Ref.: I-ED SUNC-O-LE.1 Las Esclavas_PL 66-2018_mar 2025

Departamento: Planeamiento y Gestión Urbanística
Servicio: Urbanización e Infraestructuras
Expediente: PL 66/2018
Situación: SUNC-O-LE.1 Las Esclavas
Promotor: Pacasmayo s.l.
Ref. Catastral: Varias (7054104UF7675S0001TW, 7054105UF7675S0001FW, 7054106UF7675S0001MW, 7054111UF7675S0001KW, 7054114UF7675S0001XW, 7154123UF7675S0001XW, 7154102UF7675S0001WW (Parcela municipal afectada))
Junta de Distrito: nº 2 Málaga Este
Asunto: Informe de supervisión nueva documentación

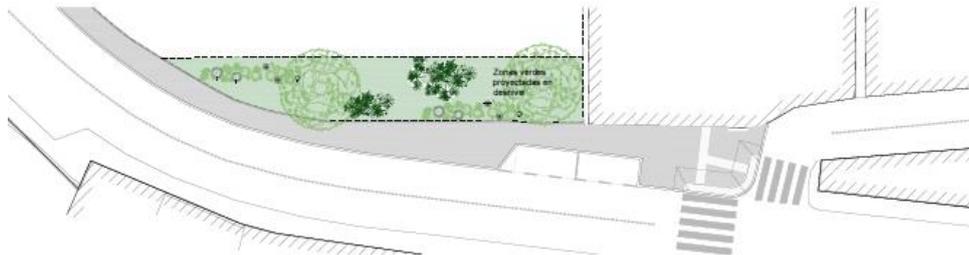
- Se han independizado los planos de urbanización y trazado viario, de aquellos cuyo contenido se centra en concretar la configuración de plataformas, áreas de movimiento y cotas de referencia para implantación de la edificación, según lo solicitado.

Ubicación de 6 nuevas plazas en la prolongación de la calle Rosalía de Castro

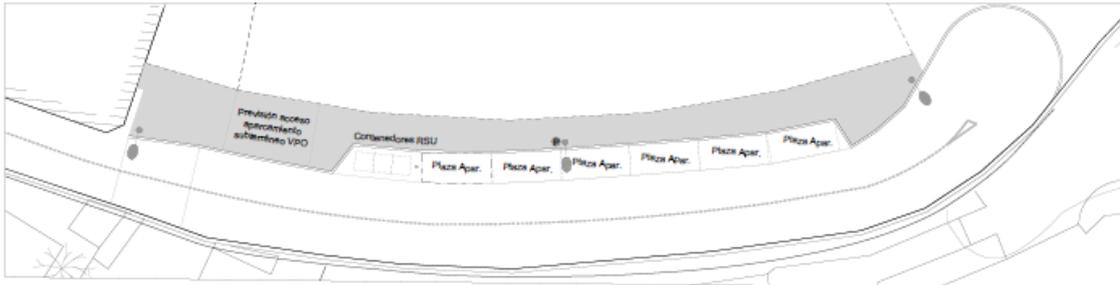
En su aplicación, se propone generar una dotación de 8 nuevas plazas en línea junto al viario, localizadas en la ampliación de la calle Rosalía de Castro y en las inmediaciones de calle Juan Valera colindantes a nuestro sector

Ubicación de 2 nuevas plazas en la confluencia de las calles Juan Valera y Rosalía de Castro
